Retour sur le projet du REV sur Lyon et le Val de Saône

Ce document est la synthèse des remarques des adhérents de La Ville à Vélo et de la Maison du Vélo sur les cartes du REV sur Lyon / Villeurbanne et sur le Val de Saône.

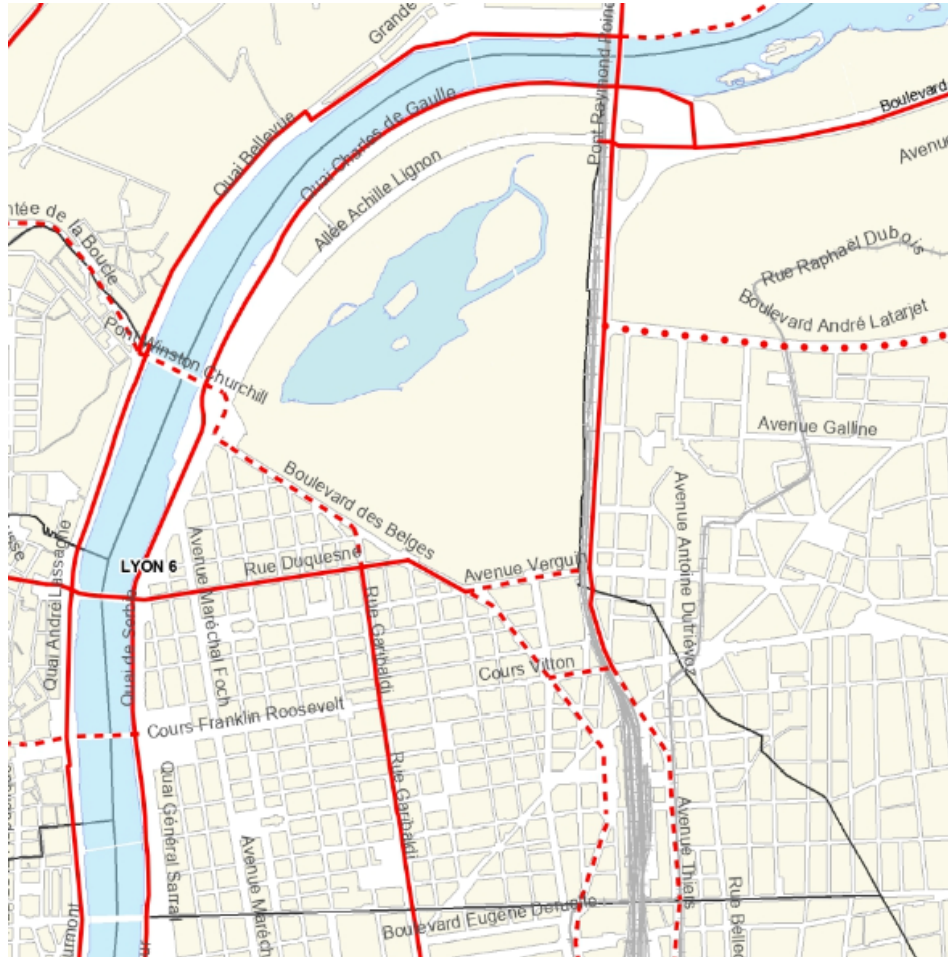
Les axes secondaires proposés (Hénon, De Lassalle, Denfert Rochereau, Chazière) sont cohérents pour une sécurisation des flux cyclistes, leur gabarit le permet. Il sera nécessaire de compléter ce schéma par un cheminement Nord/Sud sûr plus ou moins au droit de la Place de la Croix-Rousse, ce cheminement devrait s'obtenir vraisemblablement par des mesures d'apaisement de vitesse et de suppression du trafic motorisé de transit dans cette zone, le gabarit des rues ne permettant pas des aménagements cyclables.
